Enquête publique unique

Préalable à la déclaration d'utilité publique du projet d'aménagement dédié aux bus « Bus entre Seine », emportant mise en compatibilité des Plans locaux d'urbanisme (PLU) des communes de Sartrouville (78), Argenteuil, Bezons et Cormeilles en Parisis (95)

Rapport du Commissaire Enquêteur

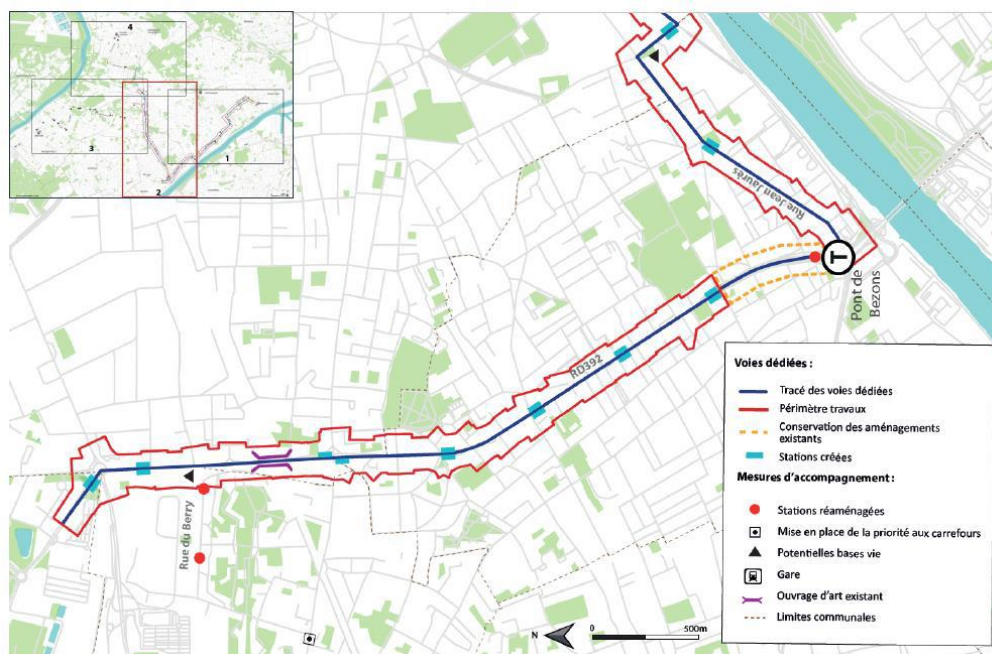
Toutefois, la largeur des îlots refuges pour les piétons ne doit pas être inférieure à 2 m, car c'est un élément de sécurité important en cas de flux important.

Le maître d'ouvrage a privilégié des espaces confortables, tant au niveau des trottoirs (au-delà des normes) et des quais. La présence des garde-corps permettra de guider les flux vers les passages piétons. La hauteur de quai sera légèrement surélevée pour faciliter l'accessibilité des personnes à mobilité réduite. Ces éléments sont particulièrement importants sur les stations situées en position axiale sur la chaussée.

Figure 9 : Proposition d'aménagement envisagée par la ville d'Argenteuil sur l'axe Gallieni / Jeanne d'Arc

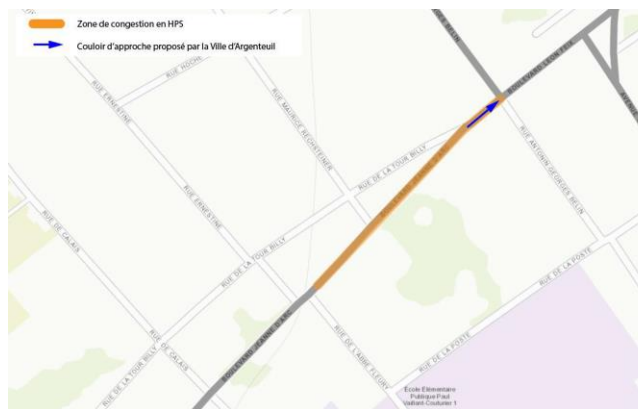
Aujourd'hui et à l'horizon projet, on observe des remontées de files aux heures de pointe en amont du carrefour AG. Belin / Jeanne d'Arc qui s'étendent jusqu'à la rue de l'Abbé Fleury, soit au-delà de la rue de la tour Billy. Dans la configuration proposée, les bus se retrouveraient donc dans la congestion, avant de pouvoir rejoindre leur site propre, ce qui pénaliserait l'exploitation des lignes 9 et 272. Le traitement de cette zone est par conséquent déterminant pour le bénéfice apporté par le projet.

Figure 13 : coupe type d'insertion avec une emprise de 13m

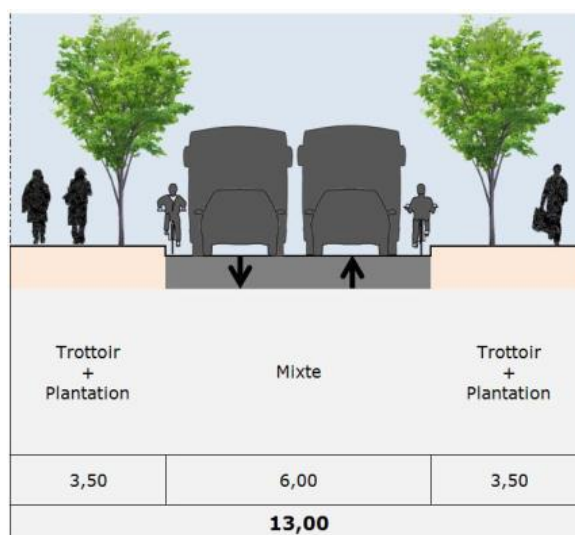
Les variantes 2, 3 et 4 partagent un itinéraire commun sur la RD48 et le boulevard Héloïse. Au-delà de préjuger de la faisabilité des tracés en direction de la gare (au-delà du carrefour entre le Boulevard Héloïse et l'avenue Gabriel Péri), il convient d'apprécier la faisabilité technique de cet itinéraire commun. En termes d'emprises disponibles, le boulevard Héloïse oscille entre 12 et 14m de largeur entre la rue de l'Hôtel Dieu et la RD48 (il est plus large dans les autres sections). Au regard de ces dimensions, seule une mixité bus / VP serait envisageable à emprises constantes (Cf. coupe ci-dessous à 13m de large). Des aménagements cyclables qualitatifs ne seraient pas non plus garantis.

Figure 9 : coupe projetée sur la RD392 entre le franchissement des voies ferrées et le Boulevard Schuman

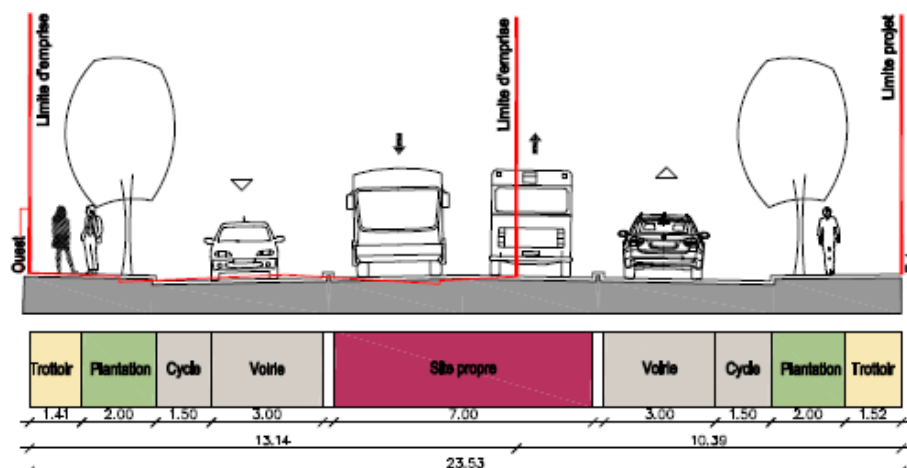
Au regard des charges de trafic attendues à l'horizon 2027 sur la RD392 entre le boulevard Schuman et l'avenue Louis Hayet, la mise en œuvre d'un site propre bidirectionnel serait opportune pour favoriser l'exploitation des bus sur cette section. Avec l'insertion d'un itinéraire cyclable et la végétalisation de cette section, une emprise de l'ordre de 24m serait nécessaire pour insérer ces différentes fonctionnalités. La coupe ci-dessous, extraite de l'insertion proposée sur la RD392 au droit de la Cité des Indes, illustre cette emprise nécessaire :

Figure 22 : Périmètre des mesures d'accompagnement sur la commune de Cormeilles-en-Parisis

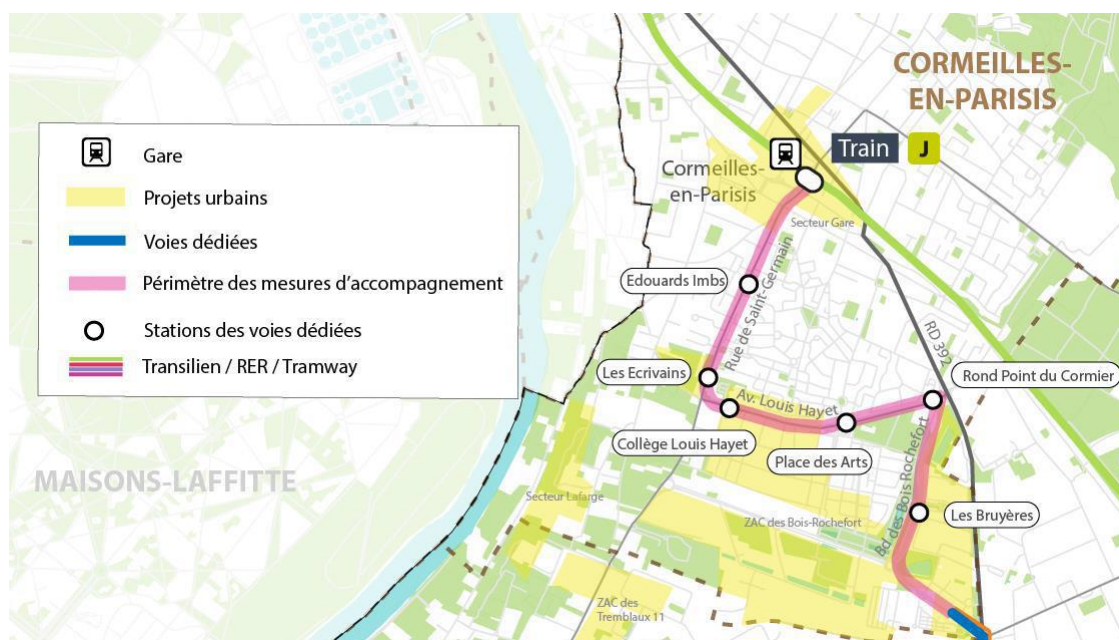
Seul l'aménagement d'un couloir d'approche d'une centaine de mètres sur le boulevard du Parisis en amont du giratoire Schuman est nécessaire pour s'affranchir des remontées de files attendues à l'horizon projet. Par ailleurs, ces deux boulevards s'inscrivent dans le périmètre des mesures d'accompagnement ; ainsi, hormis en amont du giratoire Schuman, les aménagements existants (dont la station « Les Bruyères ») seront conservés sur les boulevards du Parisis et des Bois Rochefort.

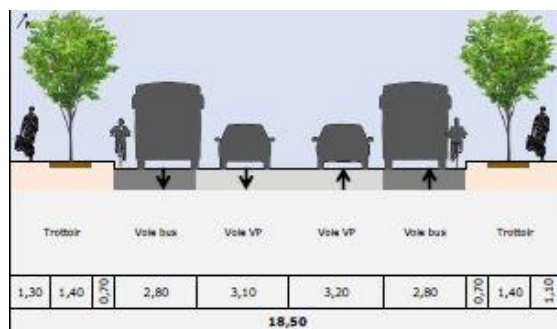
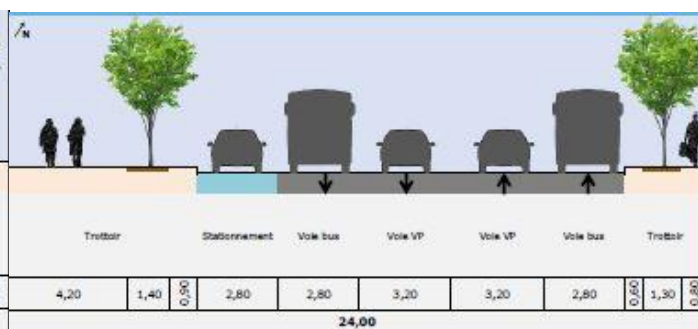
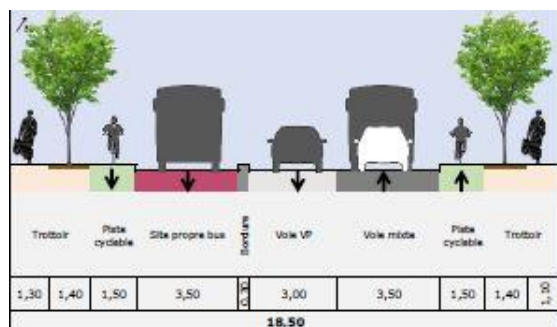
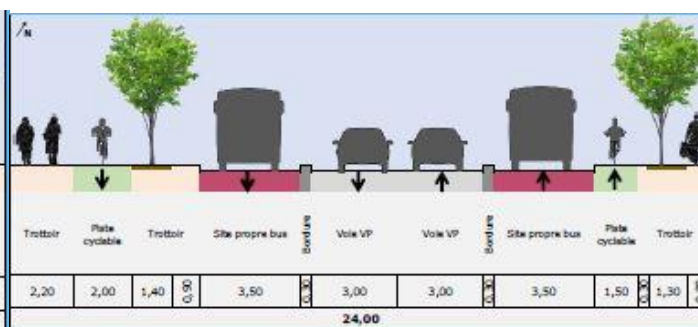
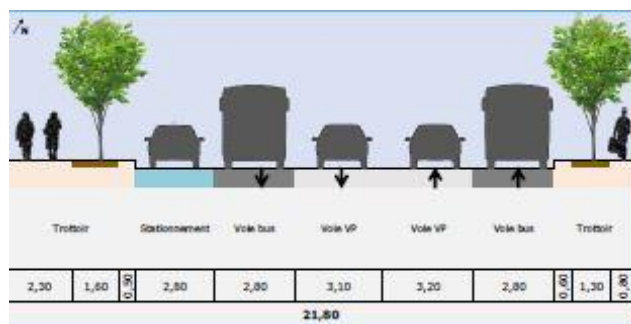
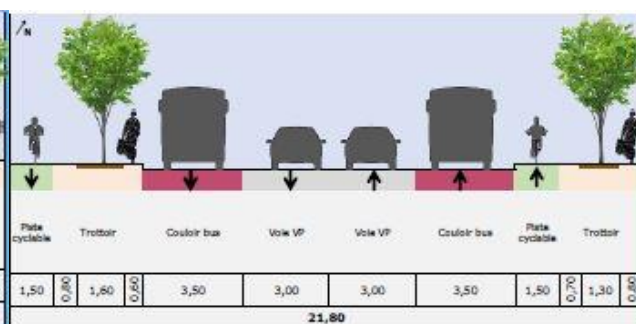
Cette proposition prévoyait la mise en œuvre de pistes cyclables dissociées sur trottoir. Les coupes d'insertion proposées pour cette variante sont présentées ci-dessous, pour les 3 sous-séquences du boulevard Léon Feix.

Figure 18 : Principe d'insertion des sites propres sur le secteur de la place du 11 novembre

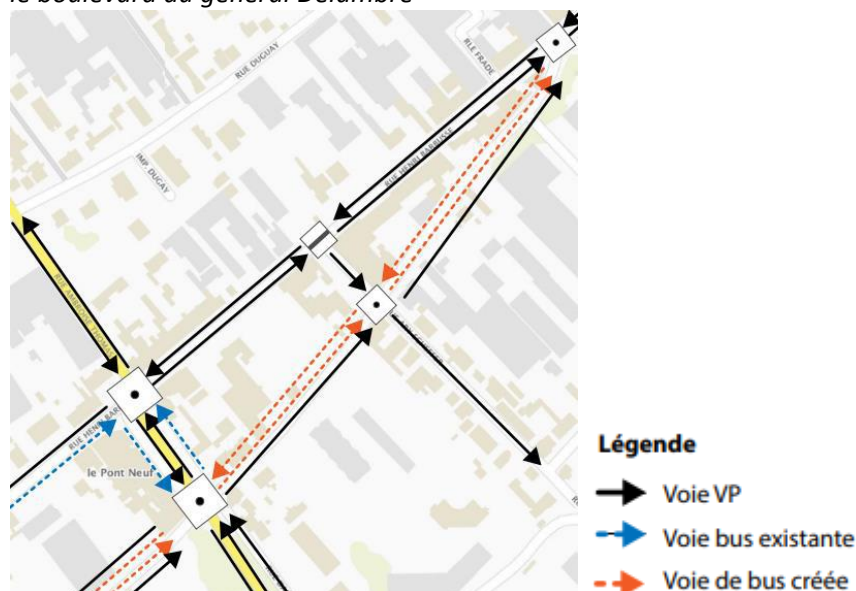
Le carrefour de la place du 11 novembre est aujourd'hui un point important de convergence du trafic puisqu'il permet d'emprunter le Pont de Colombes reliant les Hauts-de-Seine (92) au Val d'Oise (95). Pour franchir ce carrefour à l'horizon projet, les bus n'emprunteront plus la rue Henri Barbusse comme aujourd'hui, source de nombreuses perturbations de l'exploitation. En effet, ces derniers utiliseront à terme la rue Michel Carré pour traverser la place du 11 novembre via la mise en place d'un site propre bidirectionnel. Cela leur permettra de s'affranchir des remontées de files au niveau de ce carrefour où la congestion est régulièrement conséquente. Ce site propre bidirectionnel sur la rue Michel Carré sera : - latéral Nord entre la rue Henri Barbusse et la place du 11 novembre - axial entre la place du 11 novembre et le boulevard du général Delambre

Pour franchir ce carrefour, les bus disposeront de la priorité bus avec une phase spécifique escamotable comme le montre le schéma de phasage ci-dessous. Des temps de dégagement incompressibles de 6 secondes sont prévus entre chaque phase pour évacuer les éventuels véhicules stockés sur la plateforme afin de ne pas pénaliser l'exploitation des bus.

Figure 39 : coupe projetée au niveau de l'avenue du Paris

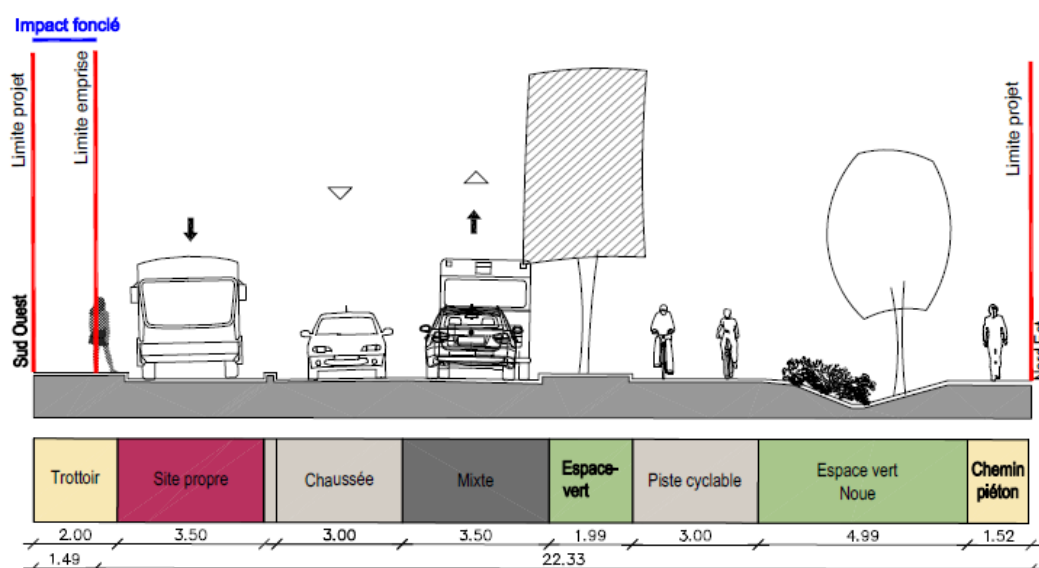
Au niveau de l'avenue du Parisis, la piste bidirectionnelle proposée est de 3m et séparée de la chaussée et des circulations piétonnes, conformément aux préconisations du CEREMA.

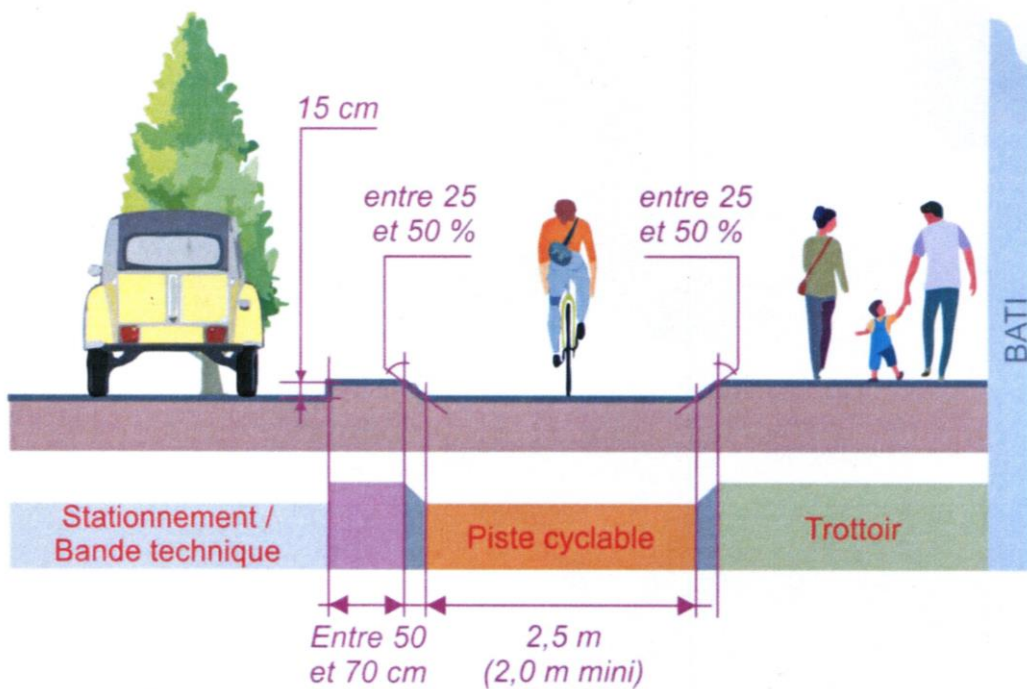
Le Collectif demande l'application du profil suivant, à chaque fois qu'une séparation des flux est nécessaire :

Avec une séparation entre cyclistes et piétons là aussi inspirée des recommandations du Cerema : bordure chanfreinée, avec pente entre 25 et 50 %.
